Relatório SEI-GDF n.º 135/2021 - NOVACAP/PRES/DA/DECOMP/DILIC

RESPOSTA AO PEDIDO DE ESCLARECIMENTO 01

Ref.: Pregão Eletrônico nº 015/2021 - DECOMP/DA

Obj.: Contratação de empresa especializada para conclusão das obras de reforma das instalações elétricas de baixa tensão da Feira da Guariroba, localizada na QNN 38/40, Área Especial 02, em Ceilândia, DF, conforme especificações do projeto básico e no Edital e seus anexos.

Chapa Metálica do PM-A

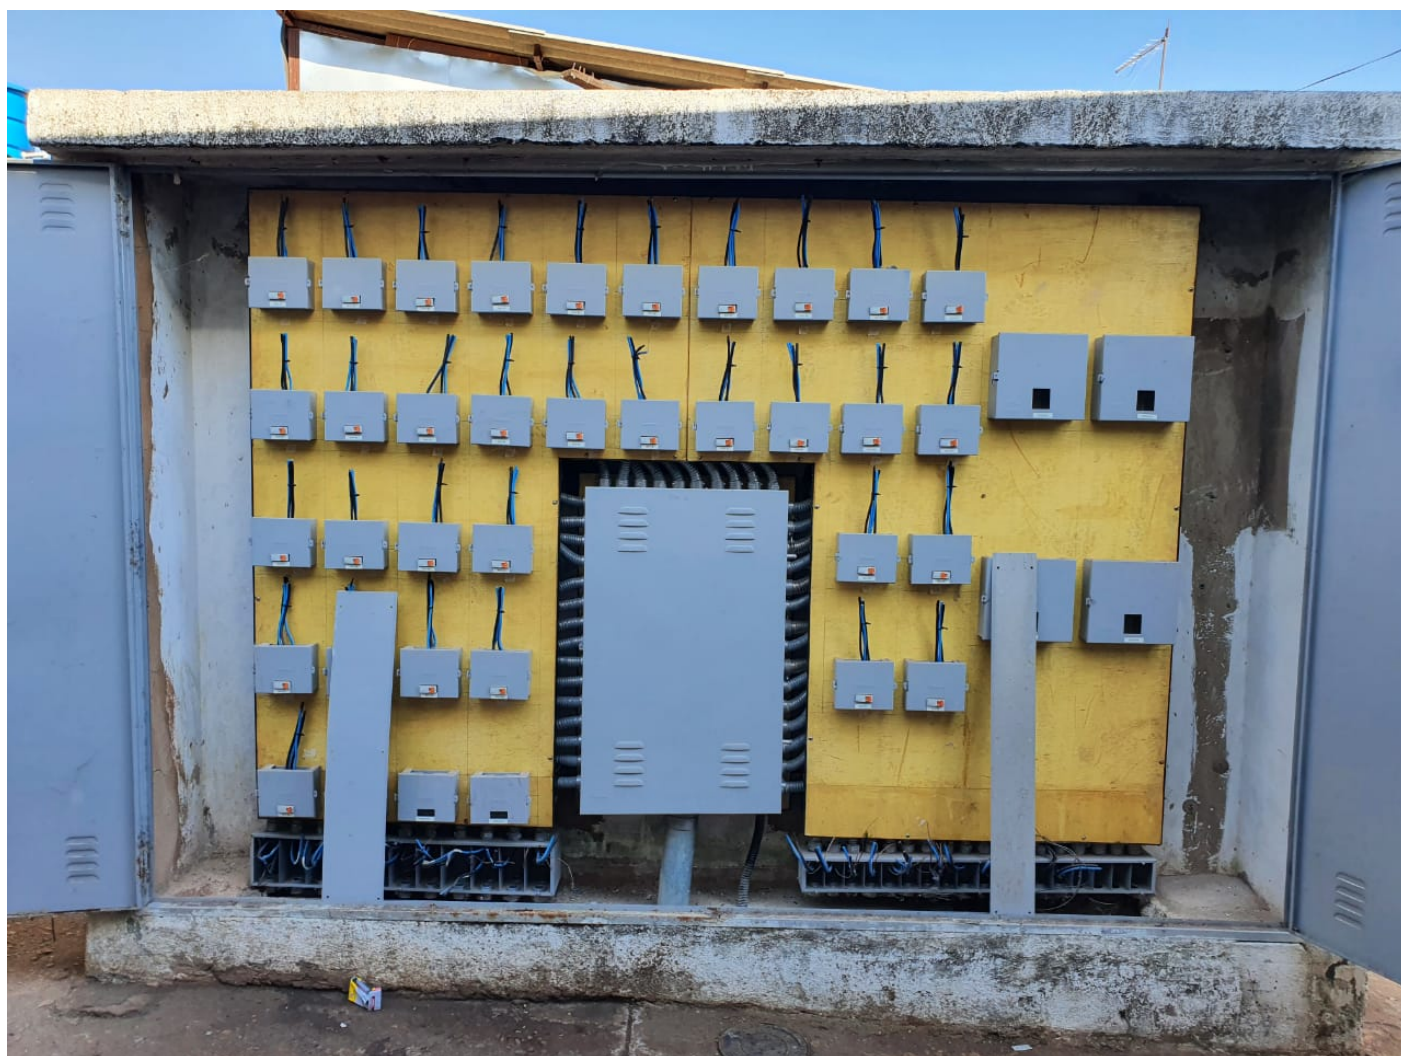
Regional, atualmente ocupado pela Feira da Guariroba em Ceilândia – DF”, e que falta acrescentar um item na planilha orçamentária de acordo com o relatório da CEB que seria uma chapa metálica para isolamento na parte inferior dos painéis de medição que estiverem faltando.

No dia 03/08/2021 foi efetuada vistoria in-loco para averiguação dos relatos mencionados pela empresa, vimos que não há necessidade do acréscimo do item de uma chapa metálica, pois apenas o PM-A não estava com essa chapa metálica instalada, mas estava localizada na parte interna do painel de medição em suas laterais faltando apenas parafusar-las em seu devido local (ver Anexo 1). Já o quantitativo dos cabos foram feitos em cima da planta de As Built do Projeto Elétrico (65253170) e conferido in-loco os boxes que faltavam as ligações dos cabos. Vimos que faltam as ligações dos PM-A (contém 32 medidores) e PM-B (contém 30 medidores), sendo que uma parte das ligações do PM-A já estão com os cabos passados e na espera, faltando apenas passarem eles pelo eletroduto até sua ligação no PM-A, que são dos boxes 51 à 62. O que de fato falta executar são 50 boxes cujos são o somatório restante do PM-A com o PM-B mais o Painel de Incêndio.

Segue abaixo a tabela do quantitativo de cabos de cada boxes até o PM.

Após uma análise geral vemos que o quantitativo solicitado pela empresa de aproximadamente 10.550,80m de cabos, seriam referente ao somatório do PM-A e PM-B (total de 62 boxes), desconsiderando a parte executada do PM-A e o Pannel de Incêndio. Ao somar o PM-A e o PM-B temos um total de 10.685,58m de cabos, que é aproximadamente o quantitativo mencionado pela empresa.

Diante do exposto concluo que a planilha orçamentária está de acordo com o que é para ser executado na "Reforma das instalações elétricas de baixa tensão do próprio desta Administração Regional, atualmente ocupado pela Feira da Guariroba em Ceilândia – DF".
